**AVIS RELATIF A LA PROTECTION
CONTRE LES EVENTUELS EFFETS NOCIFS ET NUISANCES
PROVOQUES PAR LES RAYONNEMENTS NON IONISANTS
GENERES PAR DES ANTENNES EMETTRICES STATIONNAIRES**

Commune : LE ROEULX - Exploitant : ORANGE

Référence exploitant : 261C1_1/30116C1_1/40116C1_1/50116C1_1

Rapport n° 975 / 2023

Figure 1 : Vue en plan des lieux de séjour et des points de contrôle

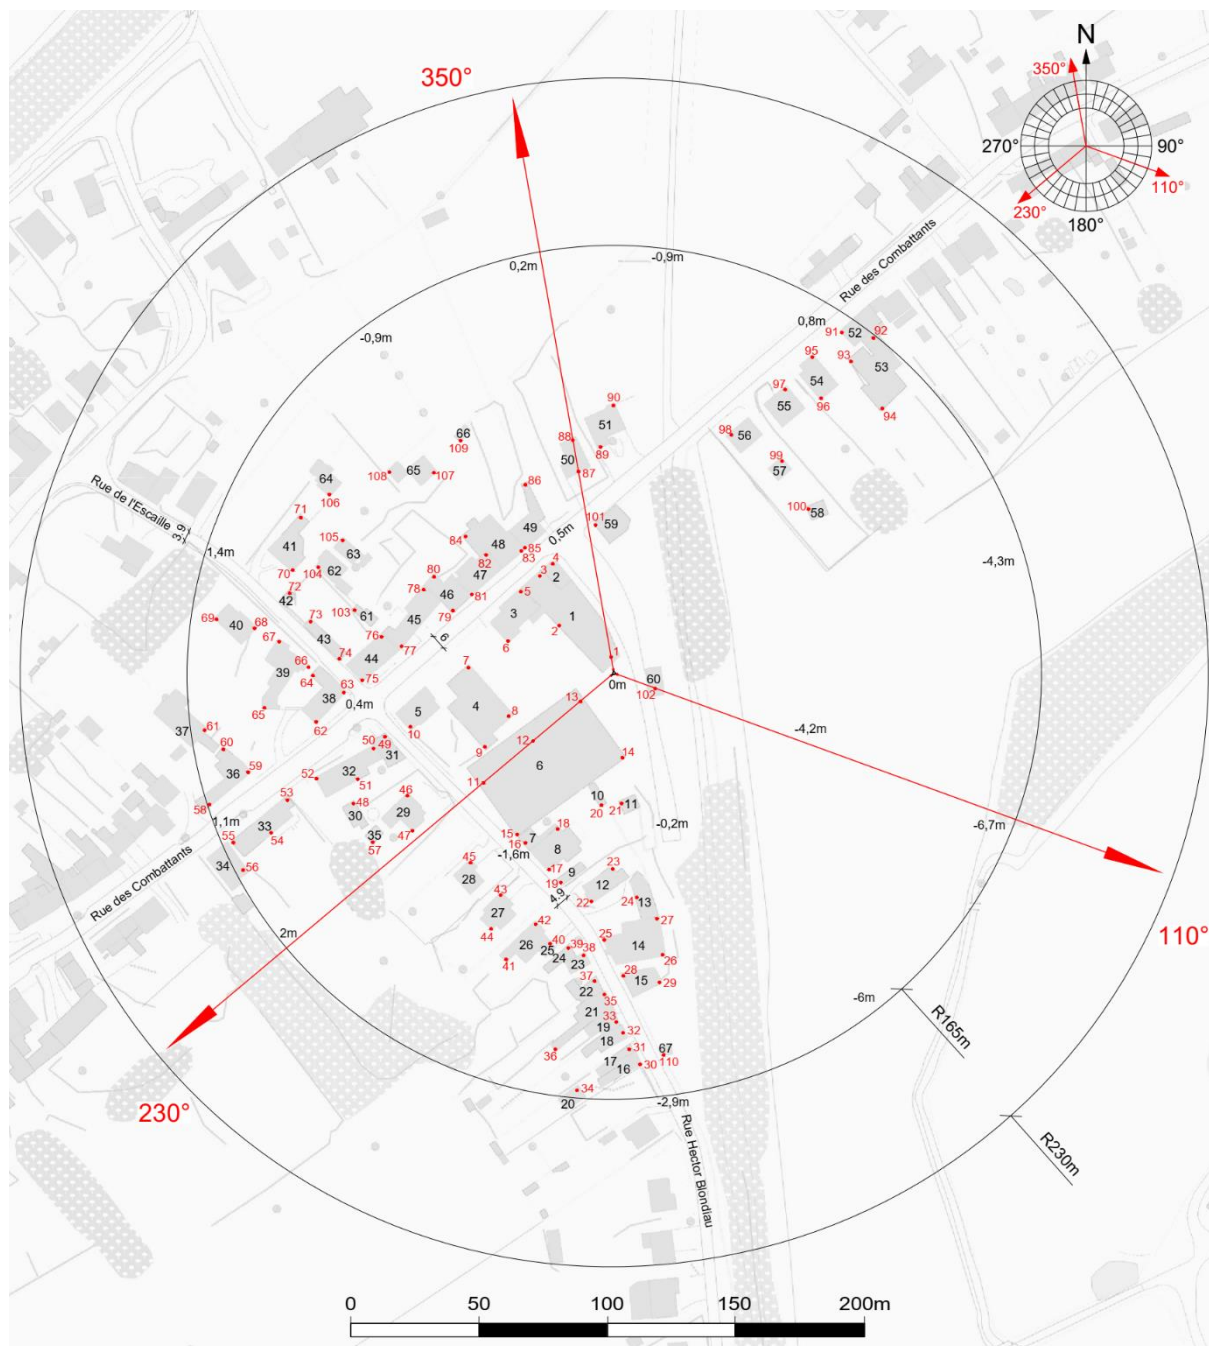
N° point de contrôle	LS	Atténuation (dB)	Indice d'exposition relatif à la limite par installation IE_i
53	LS33	3,0	0,094
52	LS32	3,0	0,093
54	LS33	3,0	0,089
90	LS51	3,0	0,087
62	LS38	3,0	0,075
51	LS32	3,0	0,074
56	LS34	3,0	0,073
57	LS35	3,0	0,068
55	LS33	3,0	0,068
59	LS36	3,0	0,065
48	LS30	3,0	0,064
47	LS29	3,0	0,060
65	LS39	3,0	0,056
66	LS39	3,0	0,055
64	LS38	3,0	0,055
63	LS38	3,0	0,053
60	LS36	3,0	0,050
58	LS36	3,0	0,049
41	LS26	3,0	0,048
97	LS55	3,0	0,047
44	LS27	3,0	0,045
25	LS14	3,0	0,044
108	LS65	3,0	0,043
109	LS66	3,0	0,042
67	LS39	3,0	0,042
26	LS14	3,0	0,041
36	LS21	3,0	0,039
95	LS54	3,0	0,038
96	LS54	3,0	0,037
61	LS37	3,0	0,036
106	LS64	3,0	0,035
35	LS21	3,0	0,034
68	LS40	3,0	0,034
70	LS41	3,0	0,034
50	LS32	3,0	0,033

En ce qui concerne les antennes de l'installation mentionnées dans le tableau 1, la distance maximale à laquelle la limite pourrait être atteinte, à l'extérieur, est égale à 71,0 m. S'il n'y a pas de LS à une distance inférieure, les antennes respectent forcément la limite d'immission.

Dans le cas des LS situés à l'intérieur des bâtiments, une atténuation d'obstacle est prise en compte et il en résulte que la distance maximale à laquelle la limite pourrait être atteinte se réduit à 50,3 m.

Figure 2 : Vue en plan des installations d'antennes dans un rayon de 300 mètres autour de l'installation faisant l'objet de la demande d'avis

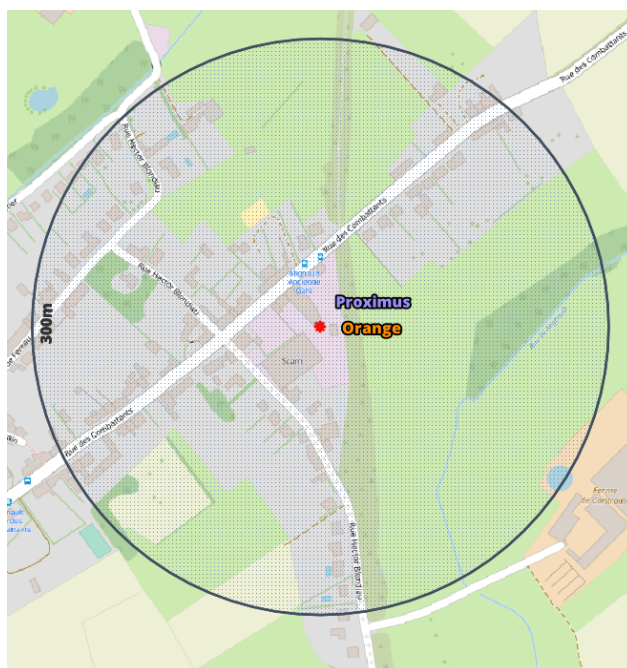
Compte tenu du nombre d'installations localisées dans la figure 2, il apparaît que l'intensité du rayonnement électromagnétique généré, dans les lieux de séjour situés à proximité de l'installation référencée dans le paragraphe 2, par l'ensemble des antennes émettrices stationnaires de l'ensemble des exploitants du même site d'antennes émettrices stationnaires respecte la limite fixée à l'article 4, § 2 du décret.
